Werfverslag 31 voor project: Zwaluwenlaan 15 | 8430 Middelkerke (BE)

Residentie Aton: renovatie voor- en achtergevel

Nummer: 1070RAW-31

Datum: donderdag, 06 juni 2024

31.2 voorgevel
middelste verdieping 1

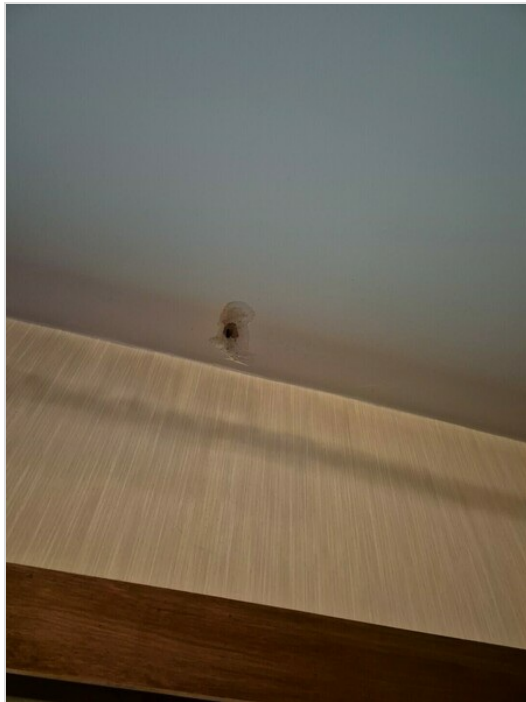
30/05/2024 melding/vaststelling werfschade, zie werfverslag 30.

06/06: SYN bevestigt hiertoe samen met het enduiren van de schade in bovenste appartement ook prijs op te vragen bij de schilder voor het verzekeringsdossier van de aannemer.
Zo zit dit alles bij 1 schilder en kan dit vlotter in 1 beweging hersteld worden.
